報道資料

自家用電気工作物の維持管理について不適切とみられた主な事例（写真）

自家用電気工作物の維持管理について不適切とみられた事例(一覧表)

写真2 架空電線が垂れ下がっている。

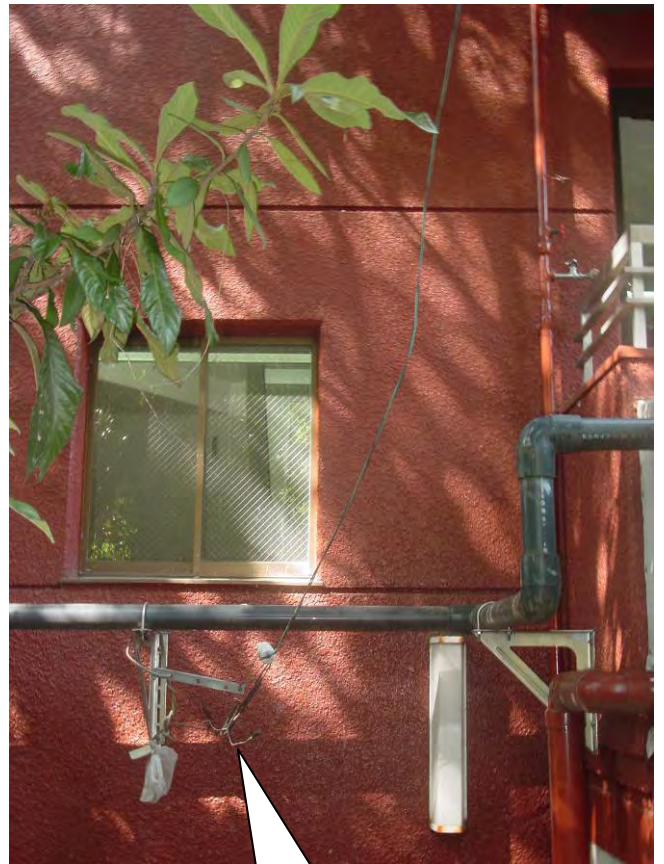
架空電線が垂れ下がり、建物に接触

垂れ下がった架空電線の先端部

写真5 高圧受配電設備等の充電部に取扱者以外の者が容易に触れるおそれがある。

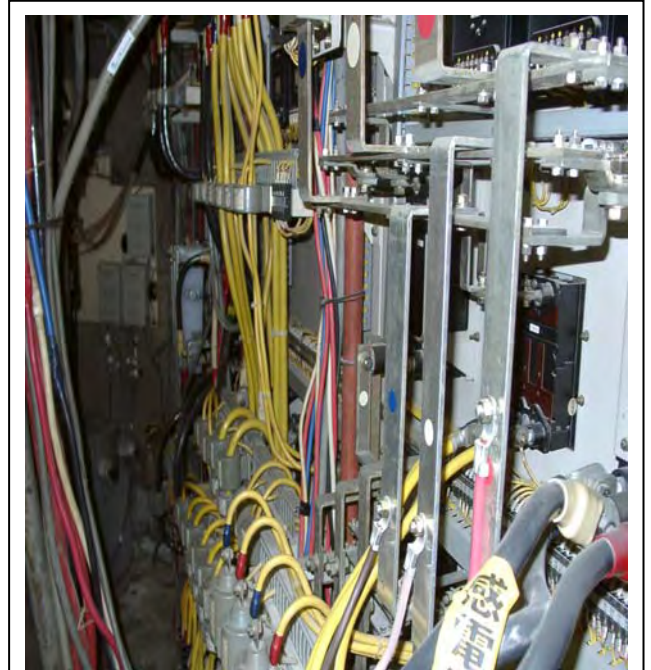
図1 高圧受配電設備等（地下1階）

(注) 図1の高圧受配電設備に近接した箇所に、図3のメーターが設置されており、当該事業所の社員が月1回程度計測を行いに立ち入る。

図2 高圧受配電設備（2階）
